3 S インターフェースに係る検討の進め方

令和5年10月17日

本面談の目的および目次

3 S（Safety（原子力安全）、Security（核セキュリティ）およびSafeguards（保障措置））の連携改善に係る検討における、軸となる考え方（3 Sの目的を達成するための取り組み）、あるべき姿（各タスクにおける各部署の責任・役割、他分野のタスクとのインターフェース）の整理等について、10月3日面談のコメントを踏まえ見直した。

■ 問題点フロー図1 点検計画

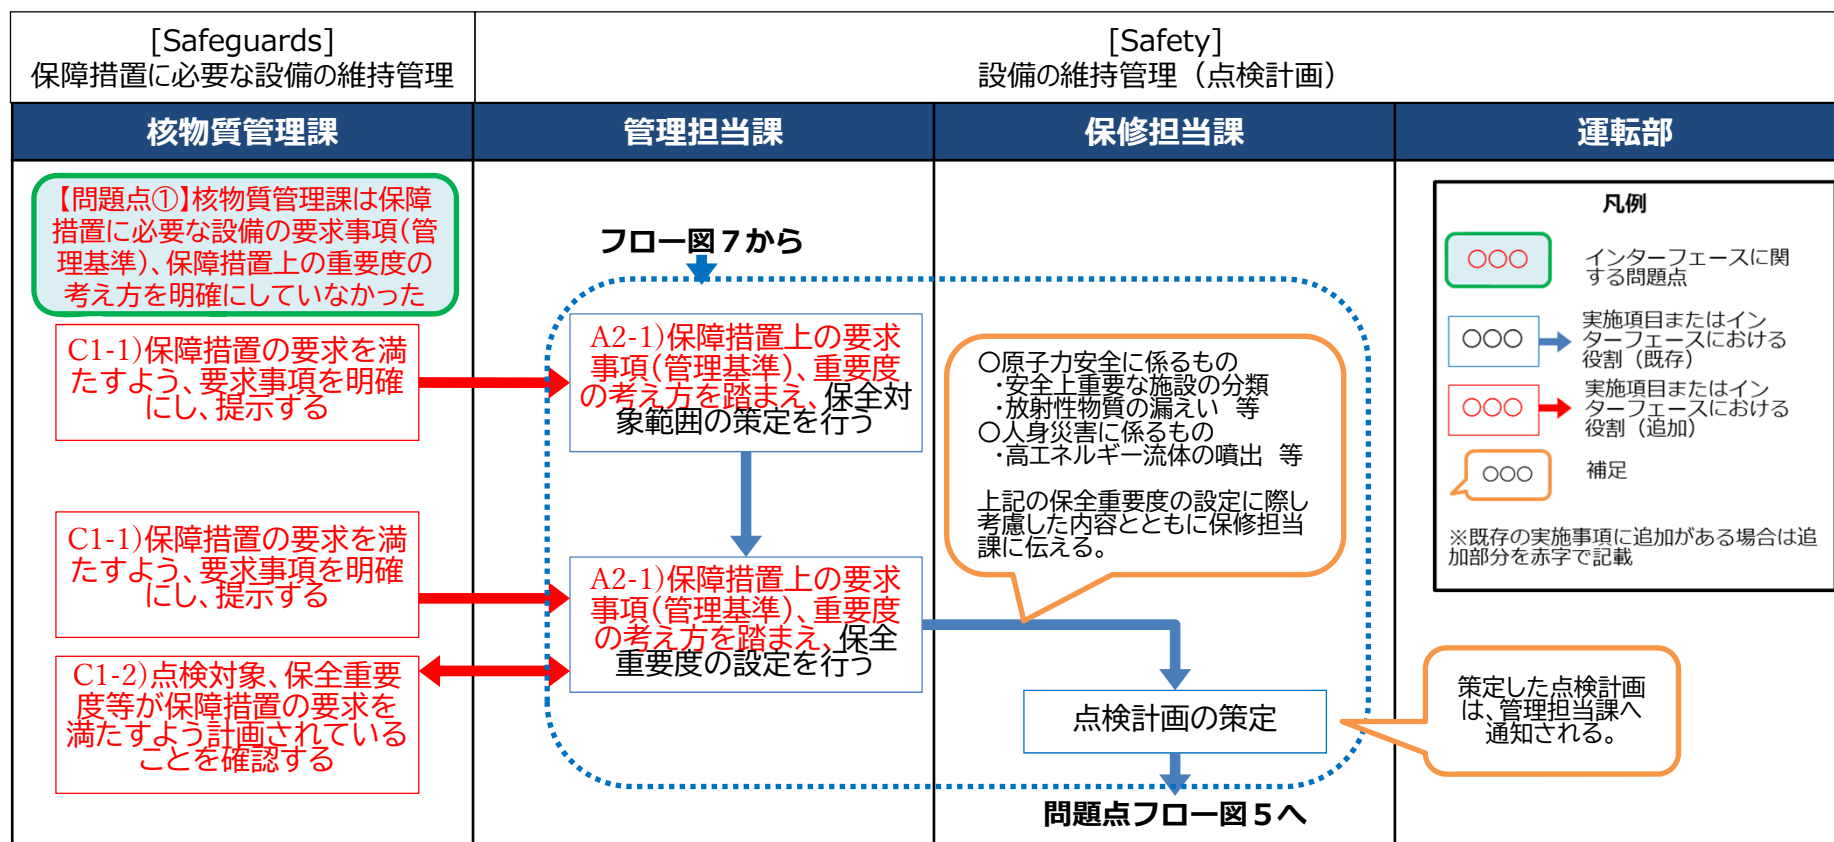
緑枠：抽出したインターフェースに関する問題点

(注) 照明用分電盤の管理担当課は前処理課、保修担当課は電気保全課。セル内照明の管理担当課は前処理課、保修担当課は前処理機械課。

赤枠(赤字、赤線)：問題点を踏まえた対策案(業務プロセスの変更案)

■ 問題点フロー図 2 巡視

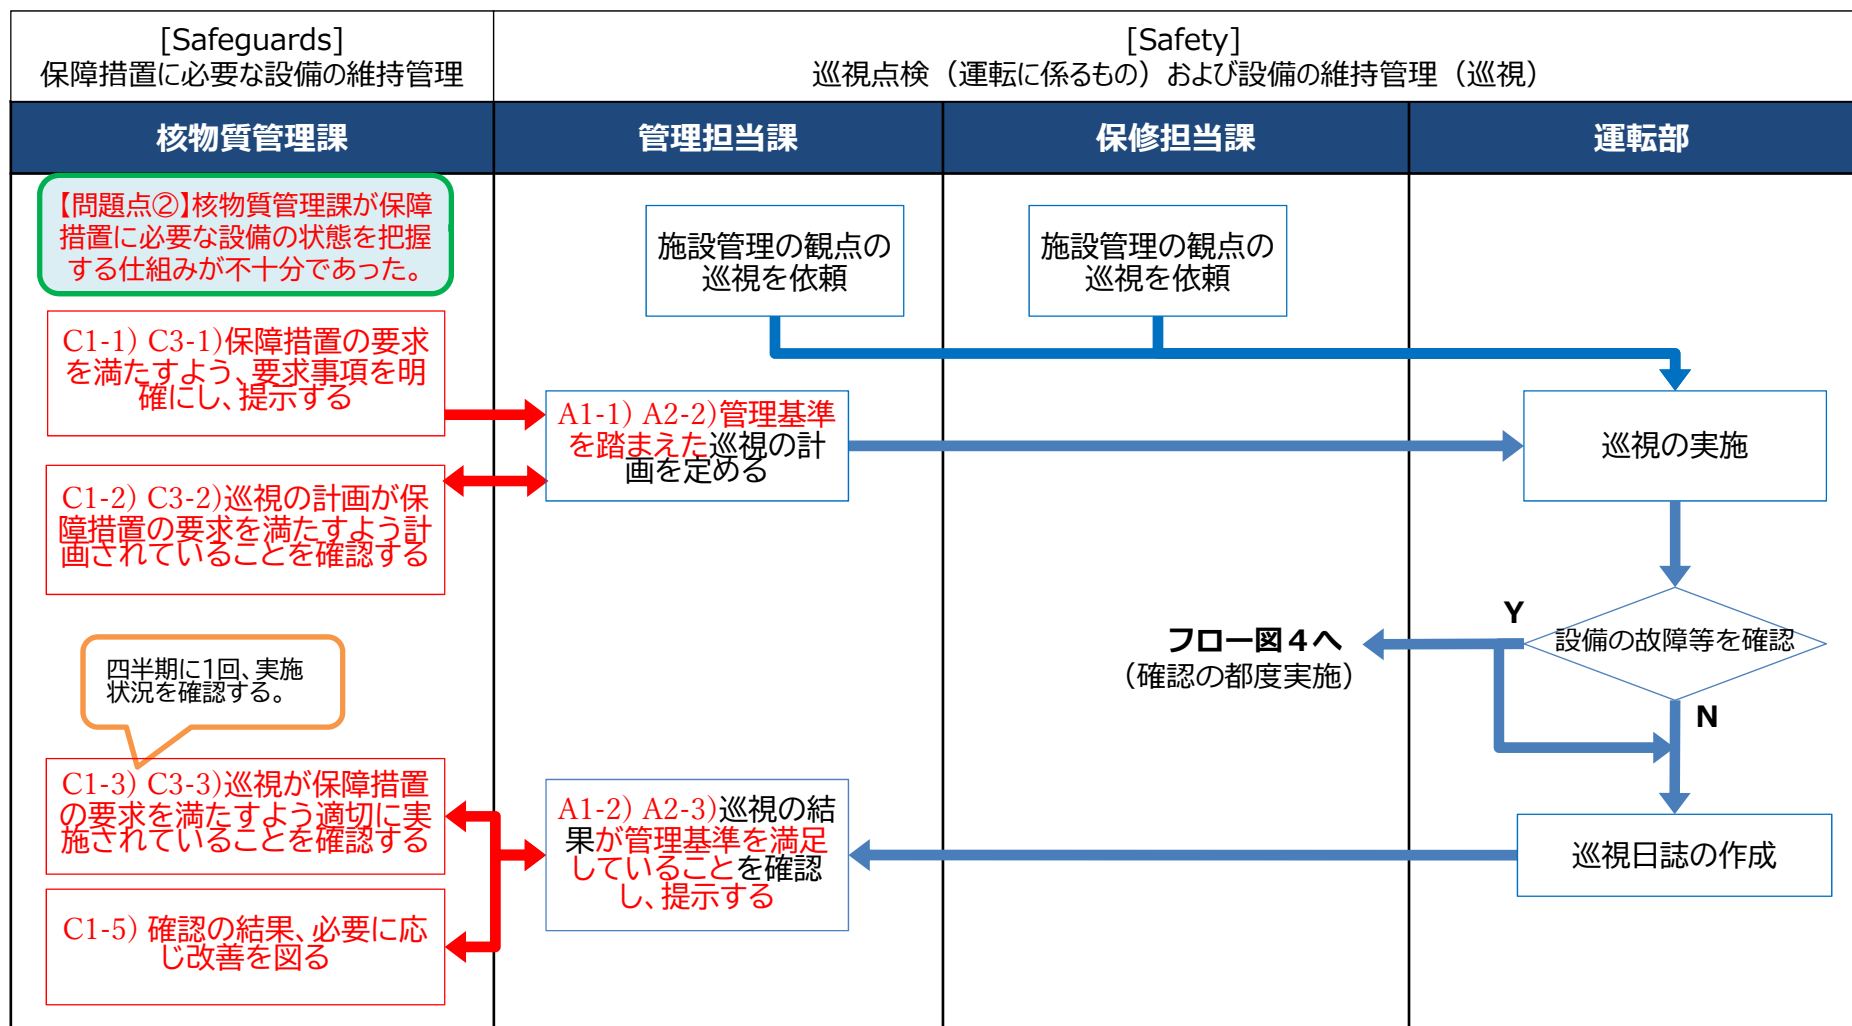
(注) セル内照明の管理担当課は前処理課、保修担当課は前処理機械課。

■ 問題点フロー図4 応急措置、CR登録

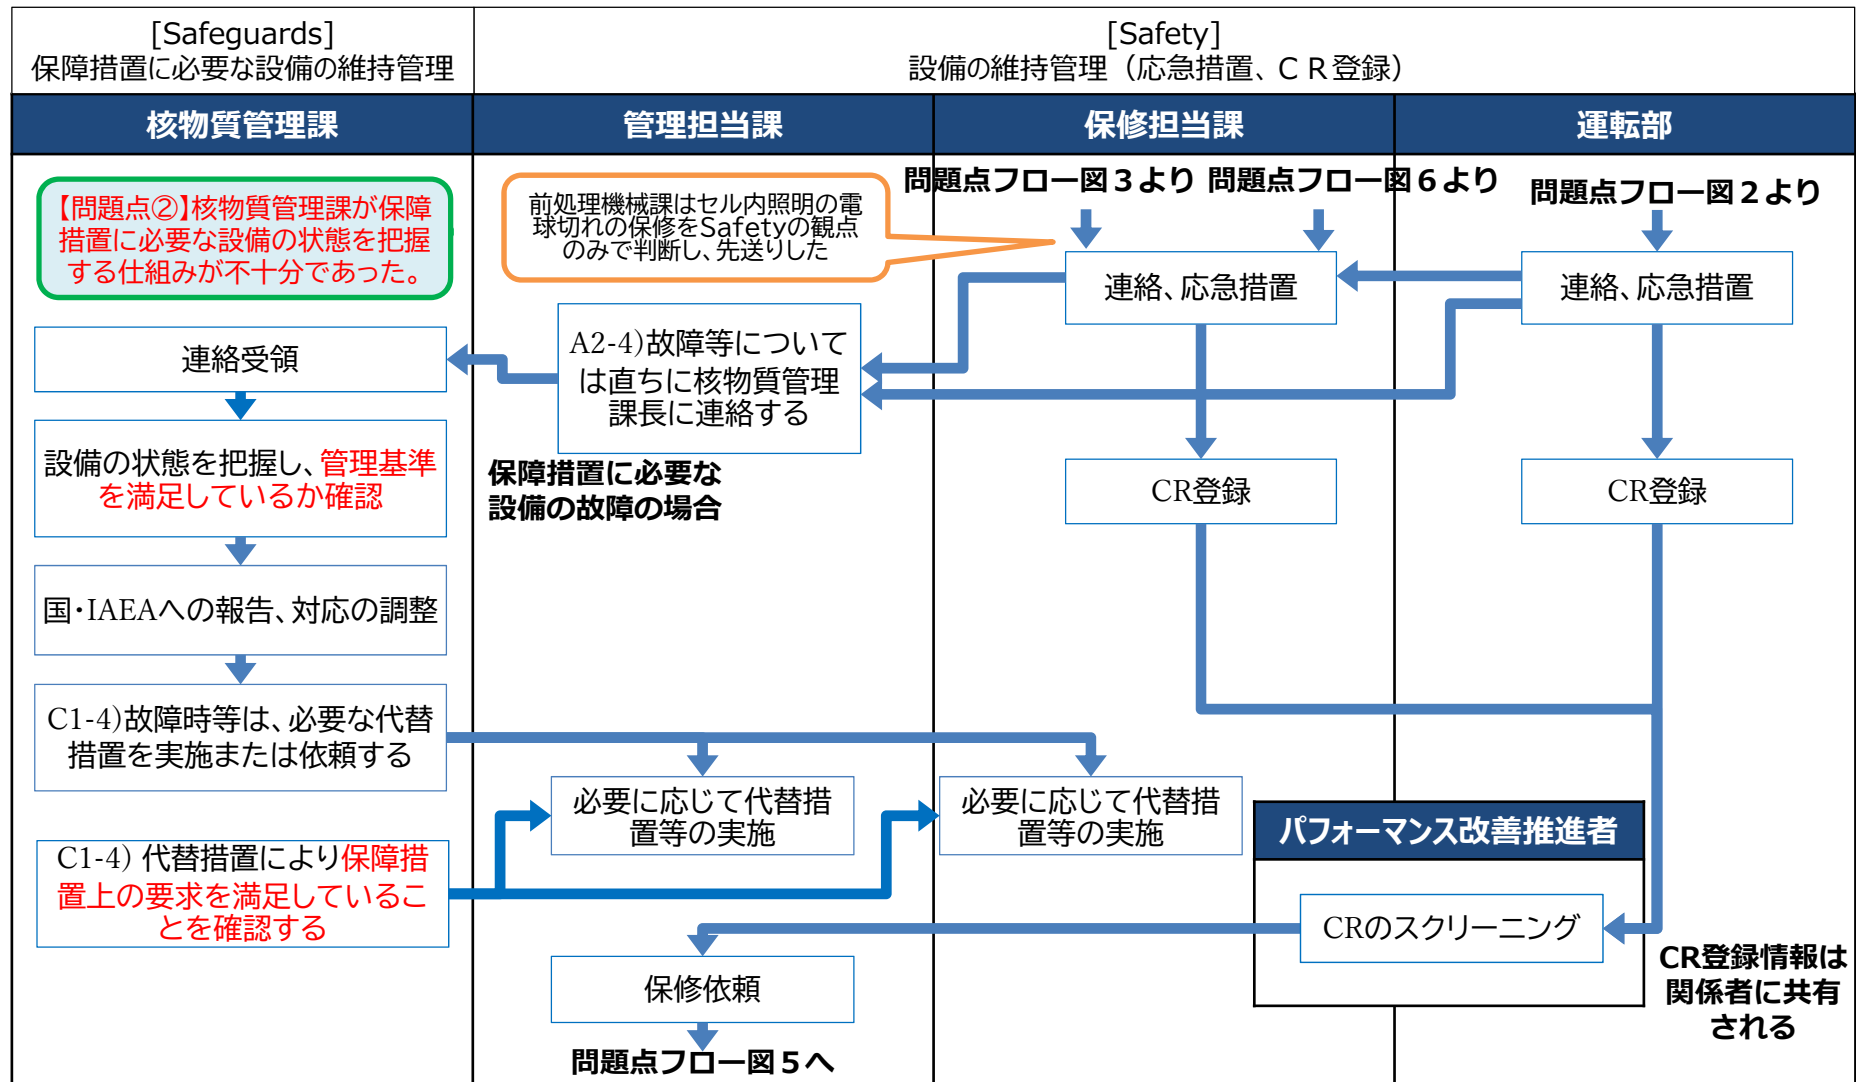
(注) セル内照明の管理担当課は前処理課、保守担当課は前処理機械課。

■ 問題点フロー図 5 作業計画

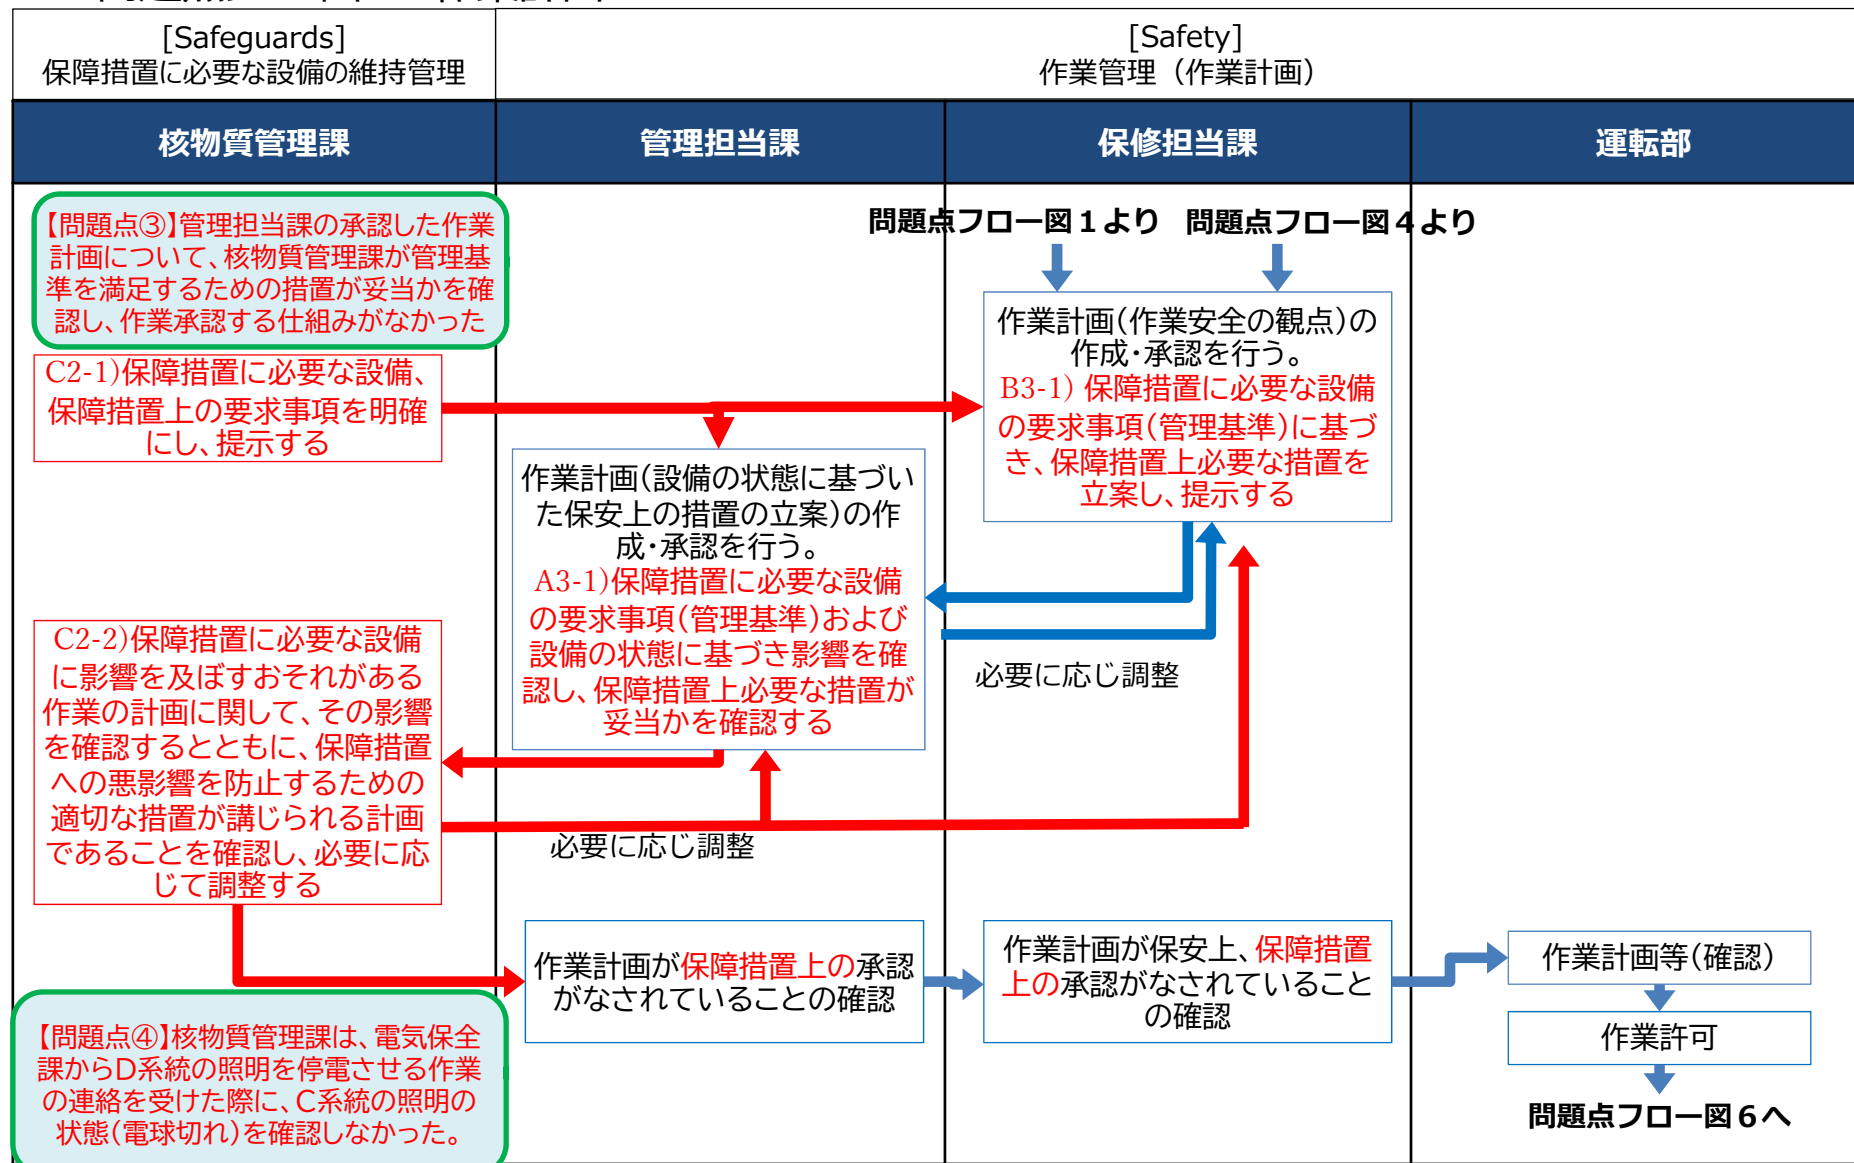
(注) 照明用分電盤の管理担当課は前処理課、保修担当課は電気保全課。セル内照明の管理担当課は前処理課、保修担当課は前処理機械課。

■問題点フロー図6 作業実施

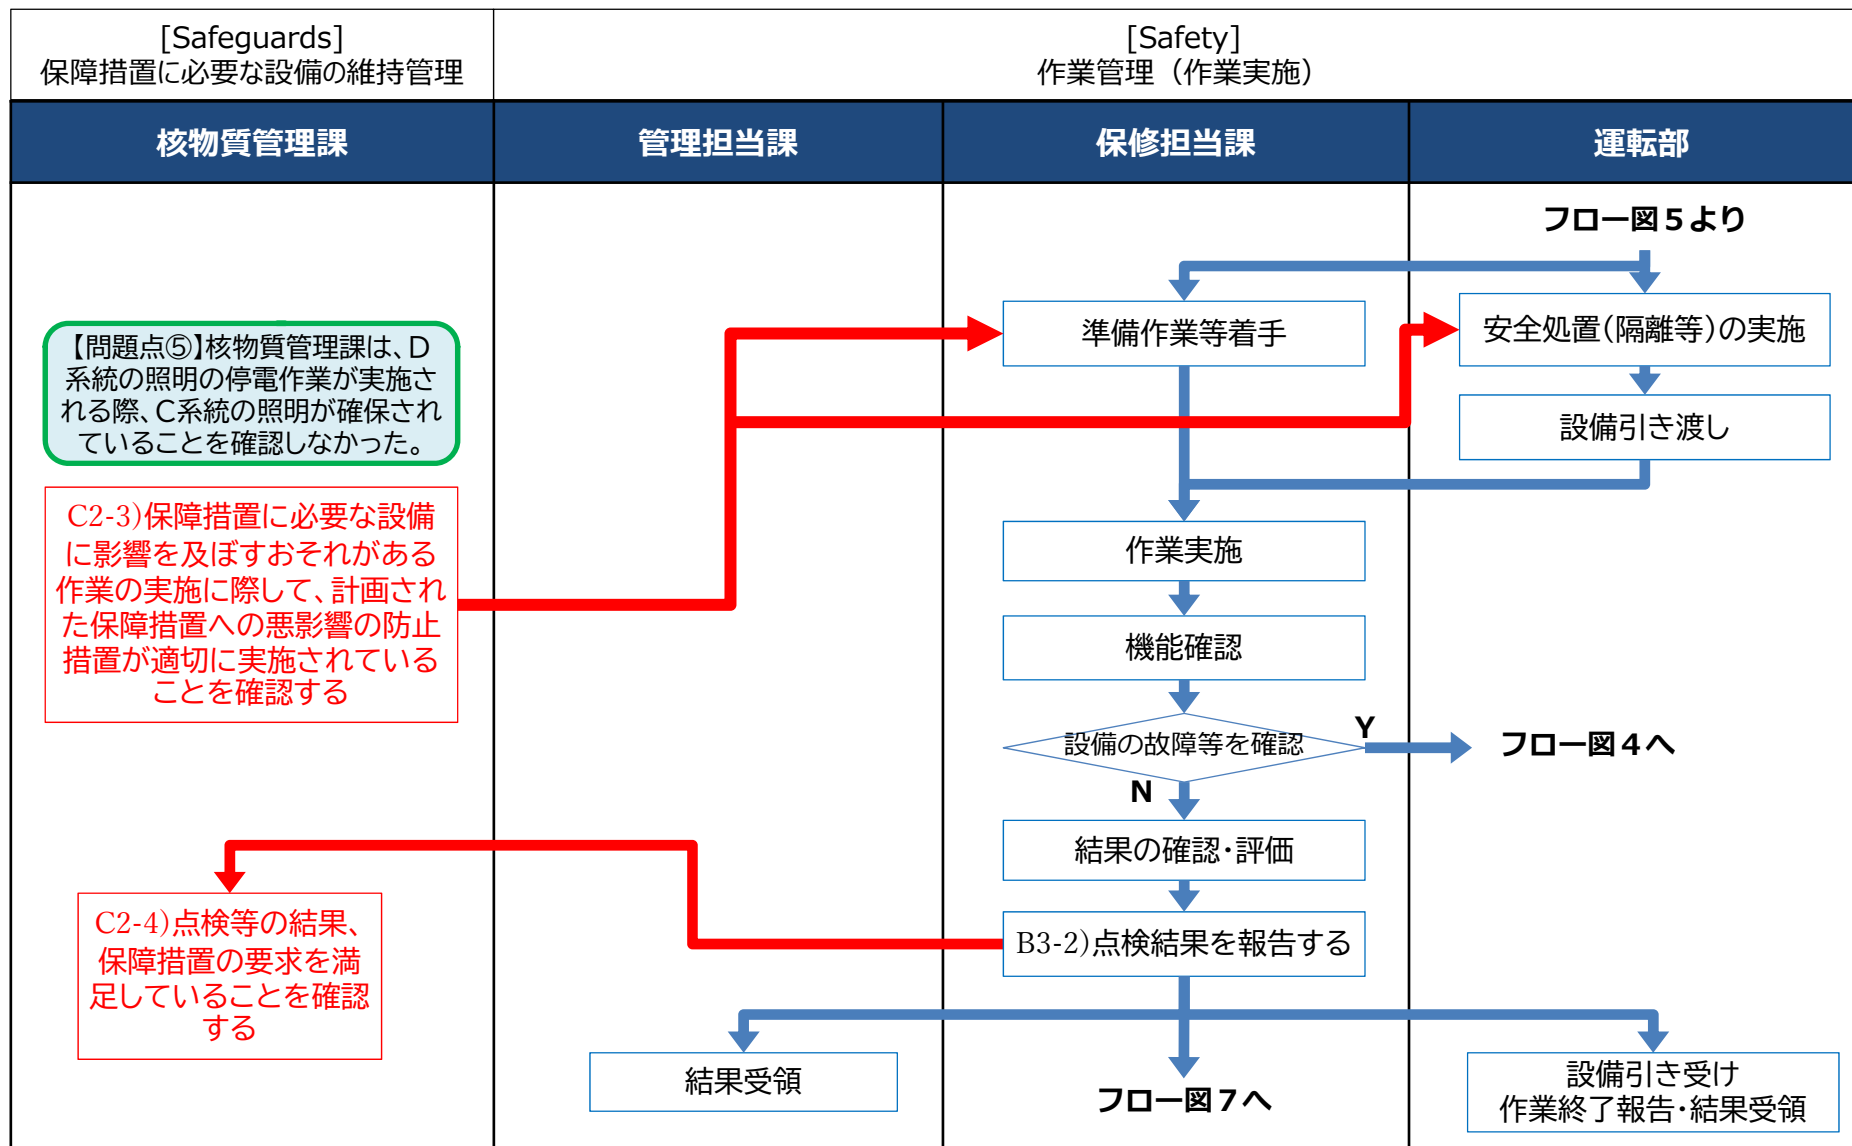
(注) 照明用分電盤の管理担当課は前処理課、保守担当課は電気保全課。
